## Informacja o wpłynięciu pytania do SIWZ

### **TO-250-07 TA/17**

Dotyczy postępowania o udzielenie zamówienia publicznego prowadzonego w trybie przetargu nieograniczonego na **„Dostawę i montaż wentylatorów osiowych wraz z osprzętem na potrzeby budowy tunelu aerodynamicznego”**.

Rys. 1 lokalizacja kanału kablowego oraz RT i szaf falownikowych.

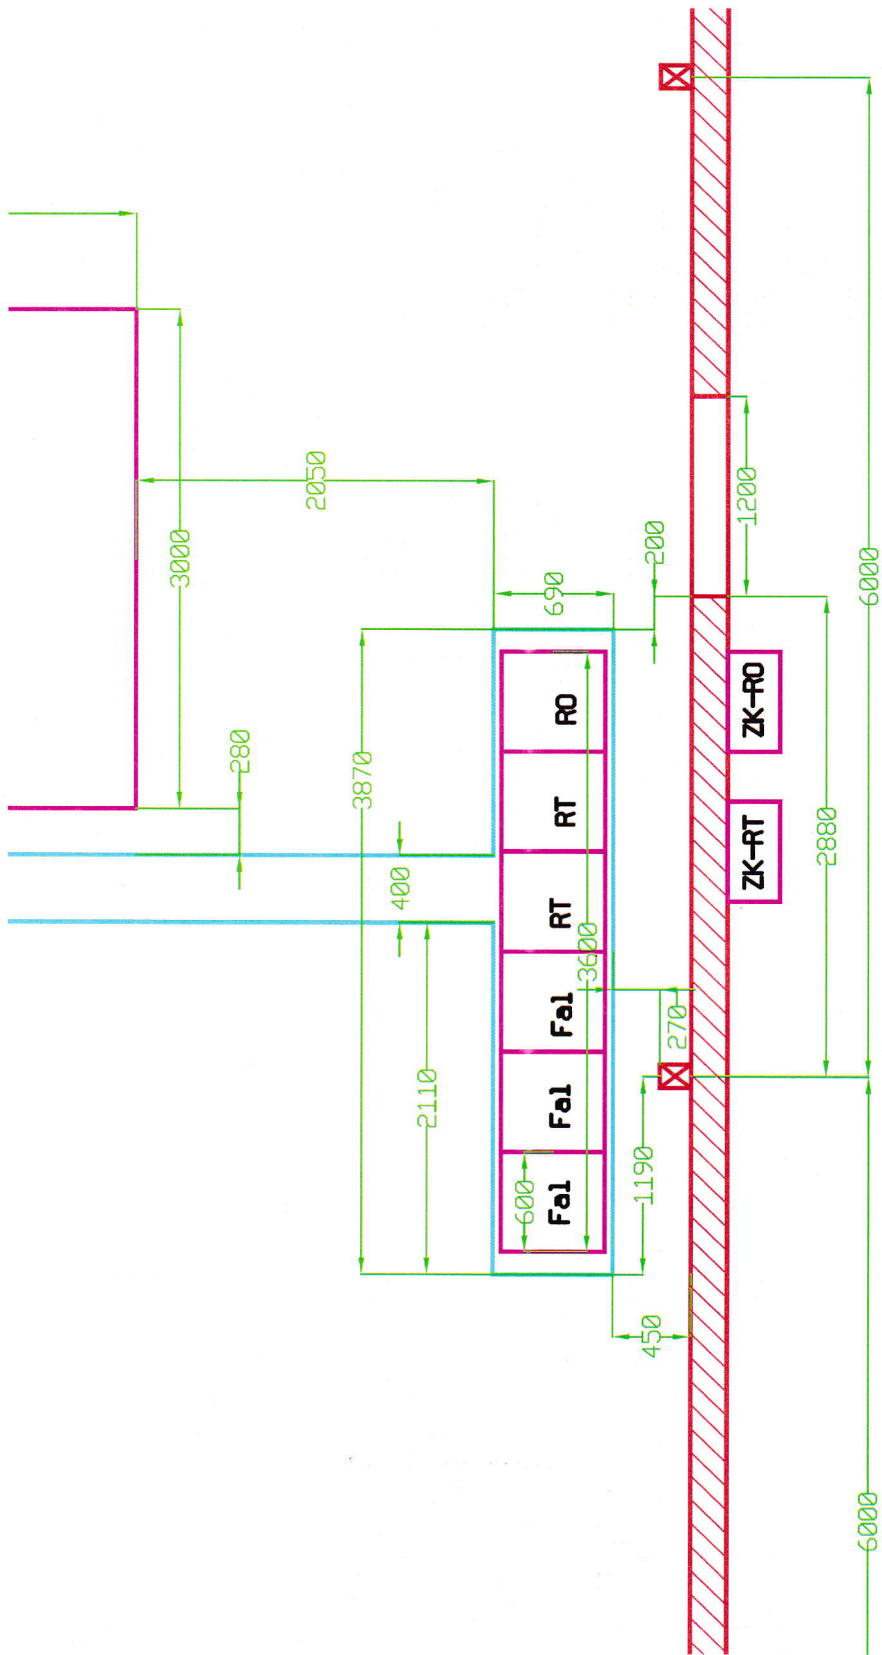
Proszę o (doprecyzowanie) potwierdzenie kwestii prowadzenia zasilania szafy sterującej. Czy doprowadzenie kabla zasilającego (dostawa kabla, prowadzenie tras kablowych, podłączenie do szafy falownikowej oraz zewnętrznego źródła zasilania) do szafy falownikowej jest w zakresie dostawy wentylatorów. Jeśli tak to proszę o opis: miejsca, odległości oraz sposobu prowadzenia trasy kablowej pozwalającej na właściwą wycenę przedmiotowej usługi.

Tak, doprowadzenie kabla zasilającego (dostawa kabla, prowadzenie tras kablowych, podłączenie do szafy falownikowej oraz zewnętrznego źródła zasilania) do szafy falownikowej jest w zakresie dostawy wentylatorów. Długość koryta oraz proponowaną lokalizację szaf 2 x RT oraz 3 x szaf. Fal przedstawiono na rys.1.

Wykonawca hali poza typową instalacją elektryczną obiektu nie wykonuje instalacji elektrycznej technologicznej. Na zewnątrz hali będą dwa złącza kablowe wyłączane wspólnym wyłącznikiem pożarowym, z tych złączy do hali pod belką podwalinową poprowadzone będą dwa zespoły kabli: 4x120mm<sup>2</sup> do rozdzielni ogólnej (kabel i rozdzielnia po stronie wykonawcy hali) oraz 2x(4x300mm<sup>2</sup>) prawdopodobnie jako zespół 8x300mm<sup>2</sup> wystawiony do kanału kablowego do podłączenia rozdzielni technologicznej.

Na kanale kablowym 60x40 wzdłuż ściany hali przewidzieliśmy postawienie szafy rozdzielni ogólnej oraz szaf rozdzielni technologicznej i falowników

Z szafy falowników do wentylatorów kable zasilające poszczególne wentylatory prowadzone będą kanałem 40x40 cm w poprzek hali i następnie z kanału na korytkach lub w rurkach pionowo do poszczególnych wentylatorów (rama pod wentylatory o wymiarach ok. 6 x 11 m).

Szafa zasilająca technologiczna wraz z wyposażeniem (ze złączem oraz pustymi polami rezerwowymi) oraz szafa falowników wraz z wyposażeniem powinna być zaprojektowana i wykonana przez dostawcę wentylatorów, który powinien przewidzieć sposób podania zasilania z szafy rozdzielni technologicznej. Połączenie od szafy falowników do wentylatorów powinien wykonać również dostawca wentylatorów.

Wszystkie szafy stojące na kanale kablowym będą umieszczone wewnątrz hali z gwarantowaną temperaturą dyżurną  $+5^{\circ}\text{C}$ , w przyszłości być może z wydajniejszym ogrzewaniem. Szafy powinny być wyposażone w kratki wentylacyjne z wentylacją mechaniczną

Liczba szaf falownikowych jest poglądowa i nie jest narzucone wykonawcy czy falowniki będą umieszczone w 1,2 czy 3 szafach.
